## Ombyggnadssats för drift av rullar i bord, KS-122/124

Öka driftsäkerheten genom att byta till vår nya konstruktion av bordens remdrift i KS-122/124.

Sträckside

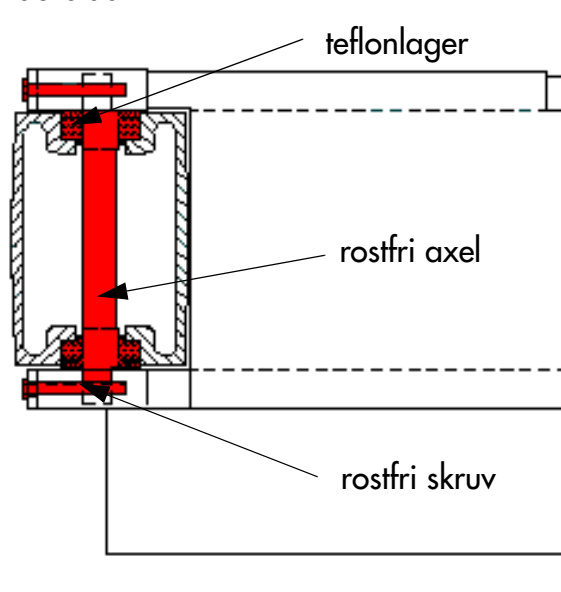
På grund av att vatten från klingstyrningen har trängt in i lagren och orsakat rostangrepp har vi ersatt kullagren på sträcksidan med teflonlager. Vi har även infört rostfria axlar och skruvar.

Drivside

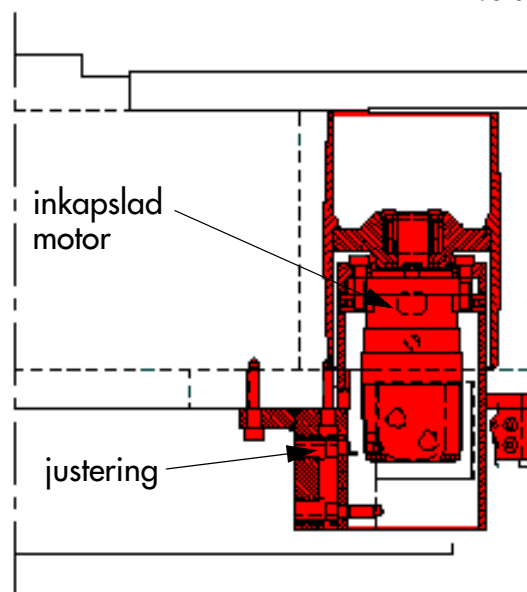
På drivsidan tjänstgör hydraulmotor som lagring. Den sitter väl skyddad direkt i drivrullen.

För att remmen skall ligga mitt på rullen och ej nötas mot en sida så har vi gjort drivrullen justerbar.
